Vereinheitlichung des Kurbelgehäuses bei ROTAX 912 und 914

Standardization of the crankcase for ROTAX engines 912 and 914

Bild / Fig. 1

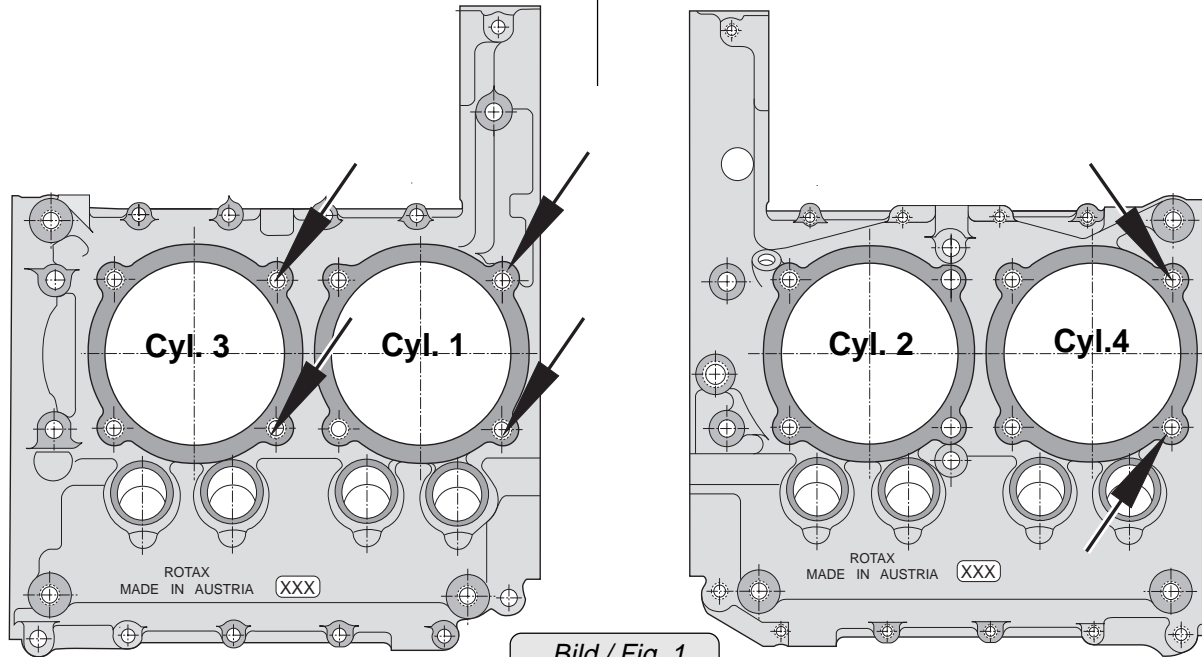
Die sechs markierten Gewindebohrungen werden mit modifizierten Stiftschrauben versehen, um Verspannungen im Gehäuse zu vermeiden (siehe Bild 1).

Into the six tapped holes of the crankcase (fig. 1) modified studs will be fitted to avoid locking up of stresses in the crankcase.

Bild / Fig. 2

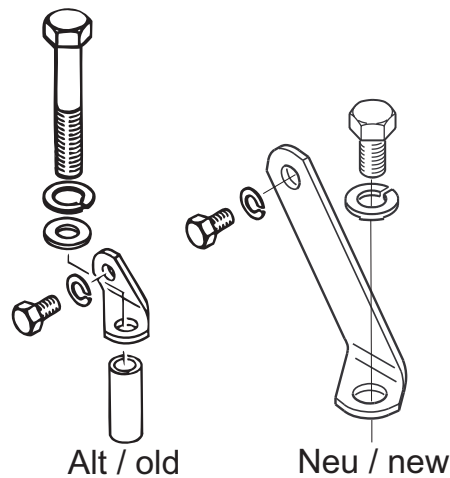
◆ **HINWEIS:** Das neue Gehäuse erfordert eine neue Befestigung des Zündelektriksatzes. Die alte und die neue Version sind in Bild 2 abgebildet. Aus diesem Grund kann es auch erforderlich sein die Kühlluftführung dementsprechend nachzuarbeiten.

◆ **NOTE:** **The new crankcase requires a different attachment of the ignition electric set. The old and the new way of attaching are shown in fig. 2. The new attachment might make it necessary to rework the cooling air duct accordingly.**

Bild / Fig. 3

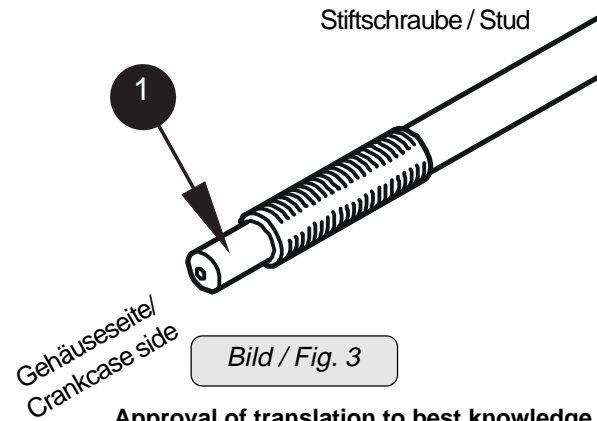
Zur Vermeidung von Verspannungen werden modifizierte Stiftschrauben TNr. 840.754 eingesetzt (siehe Bild 3).

To prevent locking-up of stresses the modified studs part no. 840.754 as per fig. 3 are used.

■ **ACHTUNG:** Die Stiftschrauben TNr. 840.754 müssen mit dem Zapfen (1) in das Gehäuse geschraubt werden. (siehe Bild 3)

■ **ATTENTION:** The studs, part no. 840.754 must be fitted with the undercut end (1) into the crankcase (fig. 3).
